## Hringvegur í Mýrdal

### Álit um umhverfismat framkvæmdar

Mynd 1. Valkostir í umhverfismati framkvæmdarinnar, ásamt svæðum sem á hvíla verndarákvæði eða aðrar takmarkanir á landnotkun (mynd úr umhverfismatsskýrslu).

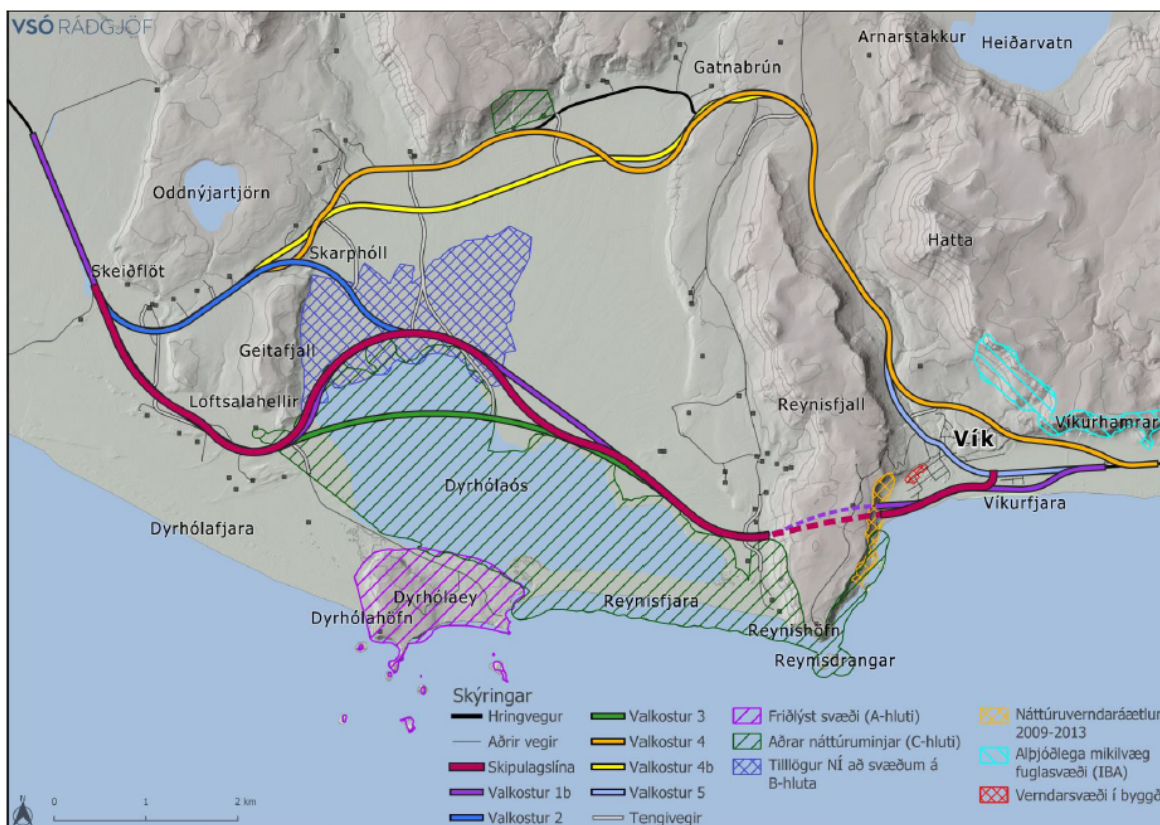
Fram kemur að valkostir 1/1b, 2 og 3 fari meira en aðrir valkostir um svæði sem á hvíla verndarákvæði eða hafa verið lögð til á framkvæmdahluta náttúruminjasrár (Mynd 1). Þessir valkostir fari sömuleiðis meira um lönd í einkaeigu. Valkostir 1/1b, 2, 3 og 4b fari þó nokkuð um ræktuð tún en valkostur 4 sé að mestu leyti í sama vegstæði vestan Reynisfjalls. Austan fjallsins fari valkostir 4 og 4b ofan við þorpið og raski þar ræktuðum túnum og skógræktarsvæði. Fram kemur
